コンパクトジャッキシステム ED-160T 分解図

対象製品： G-160T, G-160TL, GU-160T, ED-160T

更新：2020年5月26日

G/ED シリーズ NO.42 リリーススクリュー ASSY の仕様について

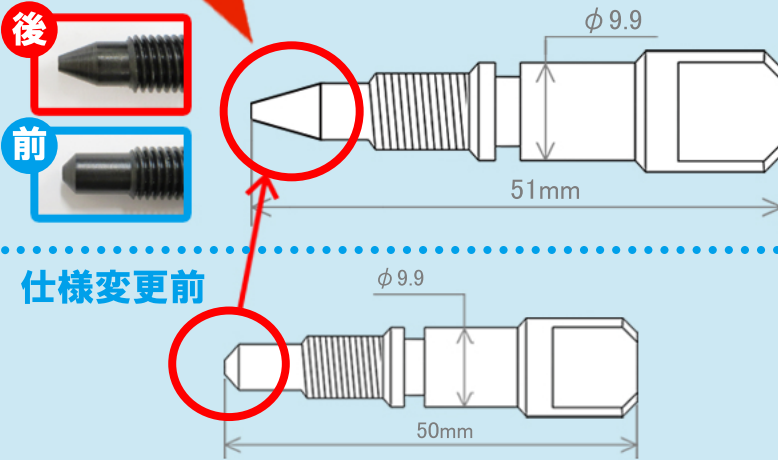
現在、弊社では2タイプのリリーススクリューを販売しております。
 アフターパーツ部品のご用命の際には、下図をご参考の上、ご注文お願い申し上げます。
※2018/7/18 より、リリーススクリューの仕様が変更されました

タイプ① (現行タイプ) 仕様変更後

※スチールボールは必要ありません

テーパ角が
より鋭利に
なりました

リリースの当たり面が取りやすくなり、
 下降スピードが調整しやすくなりました
※価格は据え置き、仕様前と互換可能

仕様変更前

※タイプ①はOリング(φ7.0)がセットになります

※別途[スチールボール K0002 φ5.55]が
必要です

※このタイプは現在販売していませんが、タイプ①と互換性があります

タイプ② (旧タイプ)

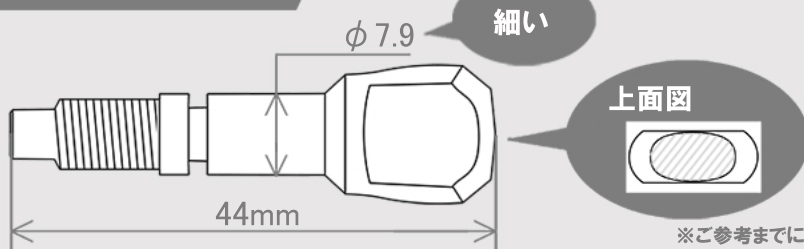
※別途[スチールボール K0002 φ5.55]が
必要です

※タイプ②は
Oリング(φ5.0)がセット
